川内1号機 緊急時対策棟接続工事設工認に係る確認事項に関する回答

資料(2)

※ 今回コメント回答分を青で示す。

第1図 シール部断面図

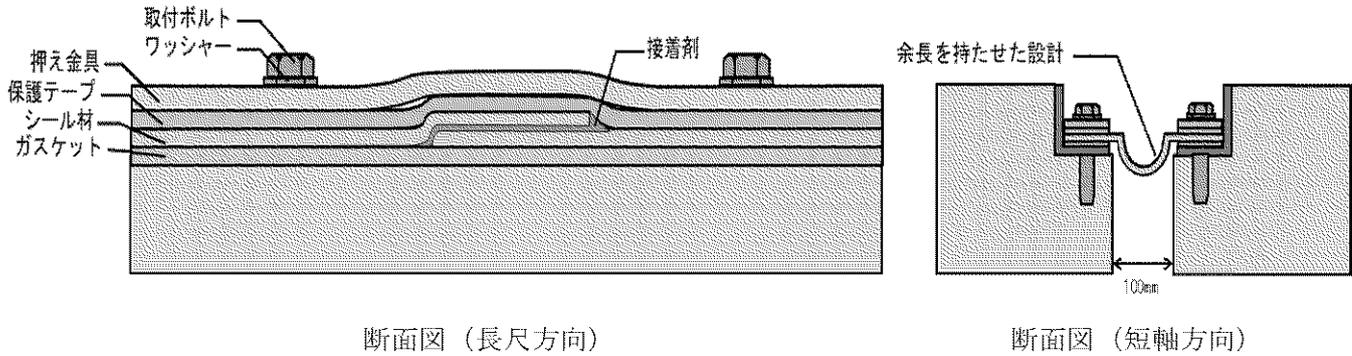
No.	対象資料	ページ	事実確認事項	回答
1	添付資料9全般	—	連絡通路を跨ぐ機器、配管系の申請設備について、連絡通路内の支持する箇所(位置)、設計に用いるFRS及び建屋間相対変位の設定等について説明すること。また、添付資料9-13-1(地震応答解析を見ると、 $S_s-1H-NS$ 方向($-\sigma$)地震動のケースでは、誘発上下動モデルを用いて、連絡通路基礎版が浮き上がる場合の検討を実施しているが、誘発上下動が連絡通路内の申請設備に与える(床応答スベクトルへの)影響について説明すること。	【6/24コメント回答】 ・本申請では換気設備の配管(非常用空気浄化配管及び空気加圧配管)が申請対象であるため、当該配管の支持する箇所、設計に用いるFRS及び建屋間相対変位の設定等について、別紙1に示す。 ・誘発上下動を考慮する $S_s-1H-NS$ 方向の $-\sigma$ のケースについて、鉛直(V)方向のFRS(拡幅なし)を作成し、基本ケースのFRS(拡幅あり)と比較したものを、別紙2に示す。
2	添付資料9全般	—	連絡通路について、設置許可時と本設工認申請における設計上の差異(重量、剛性、地盤条件、地下水位の設定等)について説明すること。また、差異がある場合は設置許可時における基礎地盤安定性評価等に影響を与えないことを説明すること。	連絡通路について、設置許可時との設計上の差異を整理し、影響がないことを説明する予定としております。
3	添付資料9全般	—	連絡通路の地盤支持性能について、極限支持力度の設定の根拠及び考え方について説明すること。	【今回コメント回答】 連絡通路の耐震評価で用いる極限支持力度の設定根拠について、補足説明資料に示す。
4	添付資料9全般	—	指揮所の遮へい体の撤去について、工事の方法を詳細に説明するとともに、既工認(新緊対棟)の耐震設計に影響を与えないことを説明すること。	【今回コメント回答】 遮蔽体の撤去について、工事の方法及び既工認の耐震設計に影響を与えないことを別紙に示す。
5	添付資料9全般	—	緊対棟の気密性の維持について、耐震壁及びシール材の設計上の位置づけ(役割)を整理して示すこと。	【今回コメント回答】 緊対棟の気密性の維持について、耐震壁及びシール材の設計上の位置づけを別紙に示す。

シール材圧着部及びシール材同士の接合部に関しては、現地施工時、接着剤等を用いて適切に接合させ、気密性を高める設計としている。また、シール材は余長（間隙100mm に対して、シール材長さ 200mm 程度）を設けているため、相対変位に対して気密性を損なうおそれはない。シール部の断面図を第1図に示す。

第 2 図 誘発上下動モデル

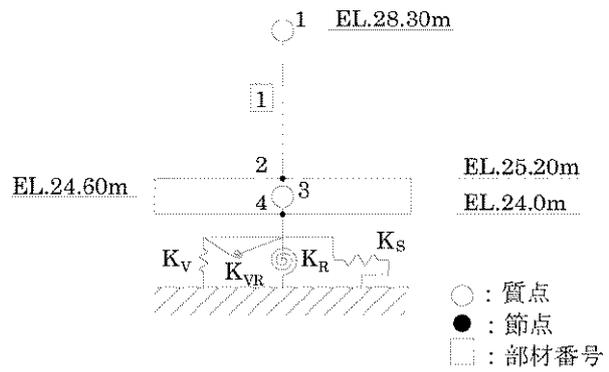
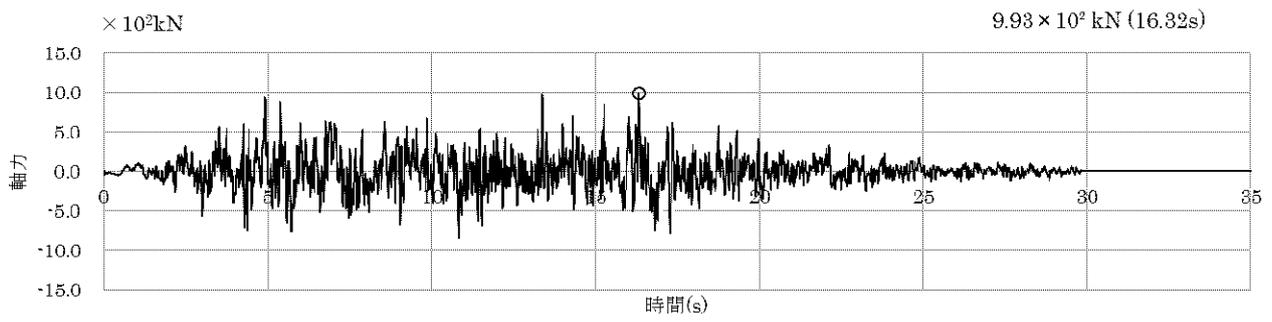
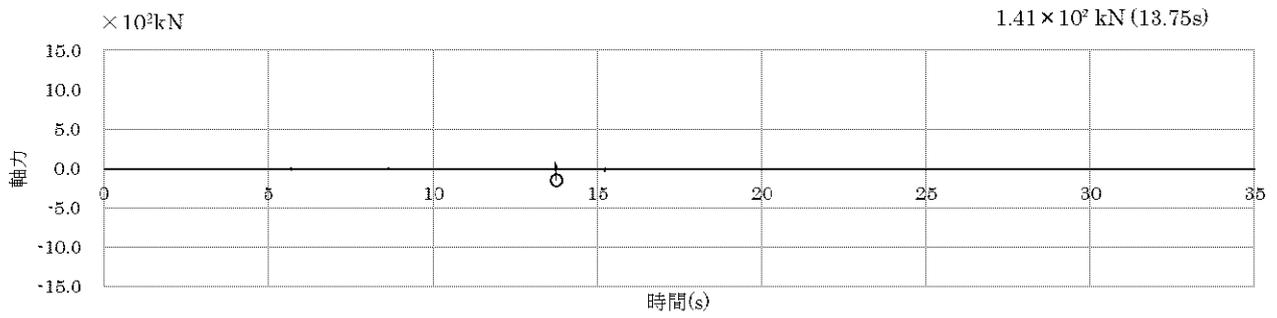
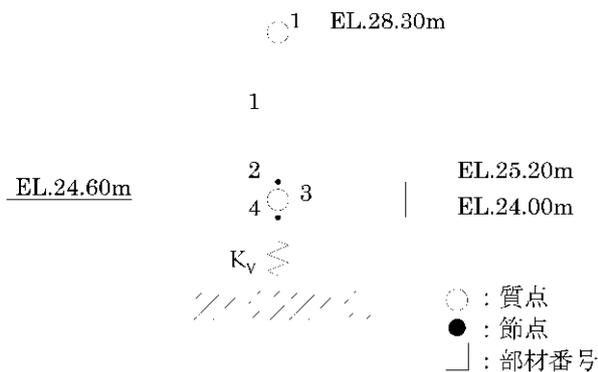
No.	対象資料	ページ	事実確認事項	回答
12	添付資料9 -9(1)-13-1-37-		「3.4.2 材料物性のばらつき等を考慮した解析ケース」では、『…、ボーリング穴で実施したPS検層による地盤のせん断速度 $V_{\tau} = 0.52\text{km/s}$ を基本とし、…』と記載があるが、このボーリング孔がどれくらい反映されているのか説明すること。	【今回コメント回答】 ボーリング孔のPS検層実施箇所の平面図・断面図を補足説明資料に示す。
13	添付資料9 -9(1)-13-1-38-		第3-9表において、解析ケース「 S_s-1H (NS方向)」において、地盤物性のばらつき -1σ の時に、誘発上下動モデルで検討しているが、その理由について、説明すること。	【6/24コメント回答】 左記のケースについては、SRモデルでの解析において、接地率が65%を下回るため、誘発上下動モデルを用いて検討しております。その他のケースについては、接地率が65%を上回るため、誘発上下動モデルを用いておりません。
14	添付資料9 -9(1)-13-1-54-		「4.1.2 地震応答解析結果」において、『誘発上下動モデルを用いる場合の接地圧は、鉛直方向入力における軸力と水平方向入力における誘発上下動による軸力を時刻歴上で、その最大軸力を考慮して算出する。』と記載があるが、(水平方向の)誘発上下動による軸力の時刻歴及び、鉛直方向の軸力の時刻歴について拡大図等を用いて比較して説明すること。	【今回コメント回答】 誘発上下動モデルでの軸力の時刻歴と鉛直方向モデルでの軸力の時刻歴の図をそれぞれ比較した図を別紙に示す。
15	添付資料9 -9(1)-13-1-74-		「第4-15表 浮上がりの検討(基準地震動 S_s)」で基本ケースの接地率は示されているが、誘発上下動モデルの接地率を示すこと。	【6/24コメント回答】 誘発上下動モデルを用いたケース(S_s-1H (NS方向)、地盤物性のばらつき -1σ)の接地率は64.0%である。
16	添付資料9 -9(1)-13-2-16-		「b. S_s 地震荷重 K_s 」において、『水平方向地震荷重と鉛直方向地震荷重との組合せは、組合せ係数法を用いて…』と記載があるが、連絡通路において、組合せ係数法を適用することが安全側の設定となるのか(例えば、連絡通路は平屋で壁が多く剛性が高いので、水平地震荷重のピークと鉛直地震荷重のピークが同時に作用する可能性はないのか)、定量的に説明すること。	【今回コメント回答】 時刻歴和よりも組合せ係数法を適用した方が安全側の設定となっていることについて、補足説明資料にて示す。

各モデルにより算出される軸力について、最大軸力が発生する時間は異なっていることを確認した。なお、第 4 図に示す通り、誘発上下動モデルによる軸力は小さく、鉛直方向入力における軸力と水平方向入力における誘発上下動による軸力を時刻歴上で合成しても、最大軸力は第 3 図の地震応答解析モデル（鉛直方向）による軸力の最大値 $9.93 \times 10^2 \text{kN}$ (16.32s) となる。

第3-1図 連絡通路の解析モデル（鳥瞰図）

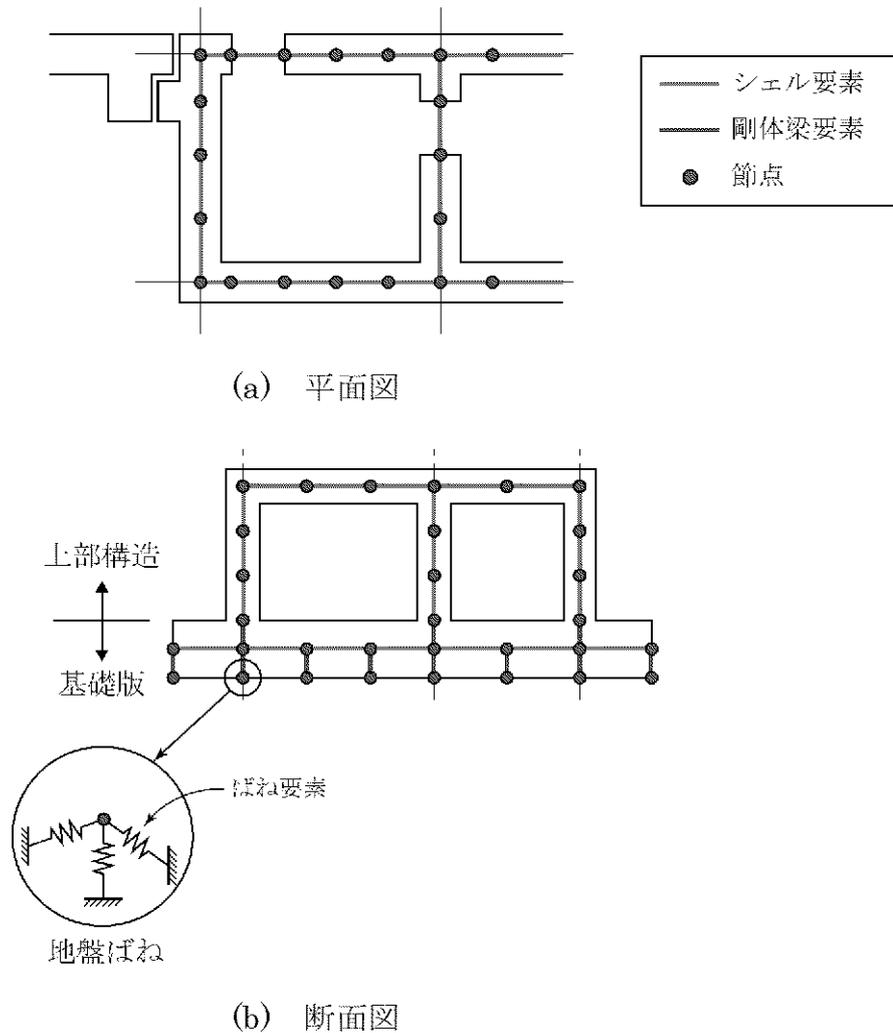
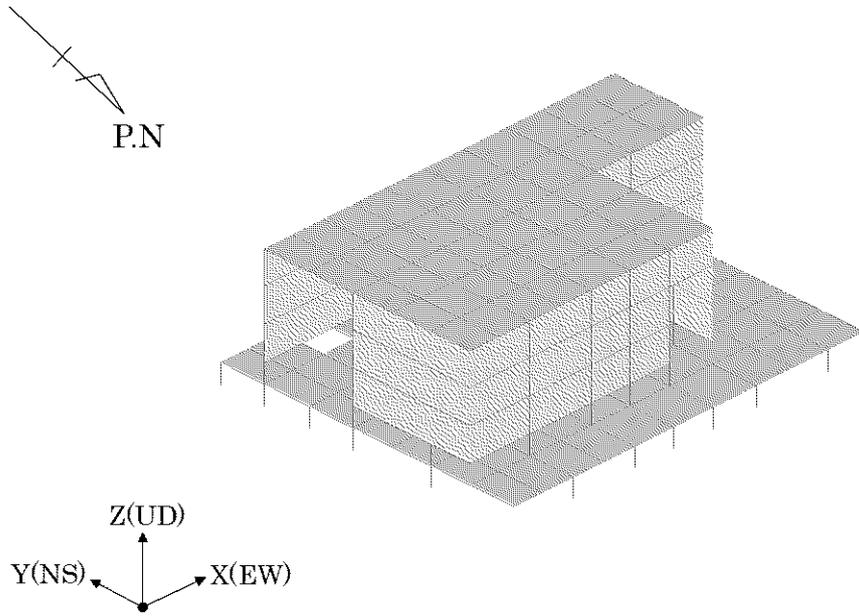
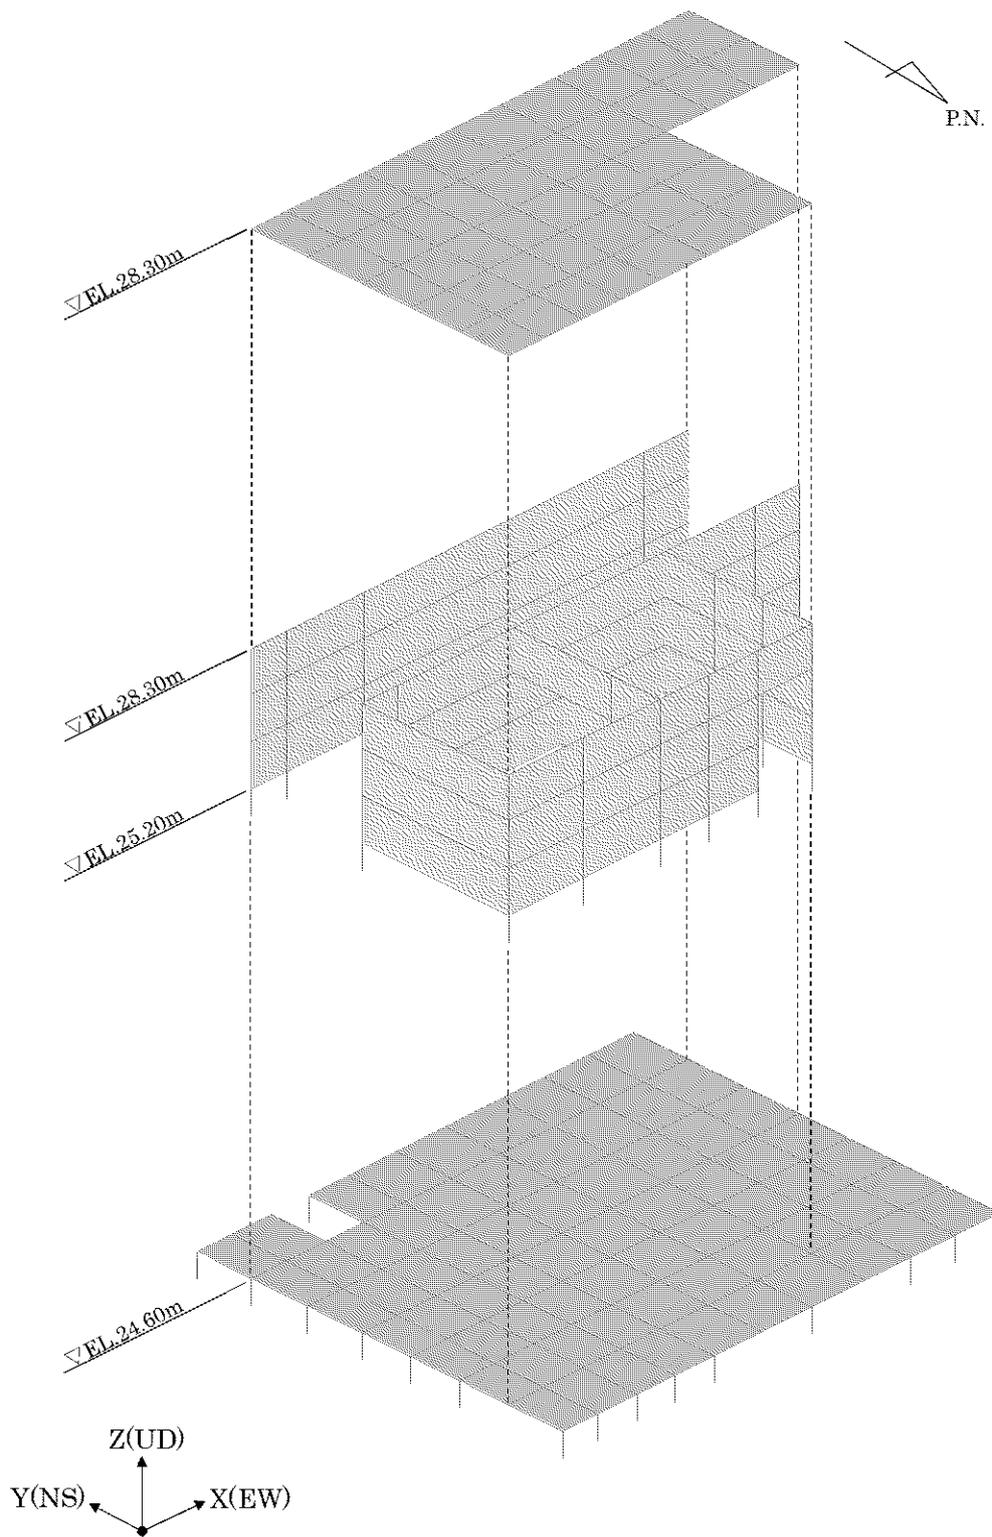
17	添付資料9 -9(1)-13-2-20-		「また、積雪荷重は、地震荷重及び積載荷重の組合せで考慮される」と記載があるが、具体的にどのような意味か説明すること。	【今回コメント回答】 積雪荷重が積載荷重を下回るため、地震荷重及び積載荷重の組合せで考慮されることを確認している。詳細は補足説明資料に示す。
18	添付資料9 -9(1)-13-3-23-		「4.4.1 解析モデル」に関して、連絡通路基礎版と耐震壁のシェル要素の接合部の境界条件(剛域の考慮/非考慮、モデル化等)について説明すること。	【今回コメント回答】 解析モデルの境界条件等の詳細を補足説明資料に示す。

建屋を構成するスラブ、壁及び基礎版はシェル要素でモデル化し、シェル要素は構造芯である部材厚中心に配置する。また、基礎版厚の中心に配置した基礎版シェル要素及び上部構造のシェル要素並びに基礎版シェル要素及び地盤ばねを模擬したばね要素はいずれも剛体梁要素で接続する。
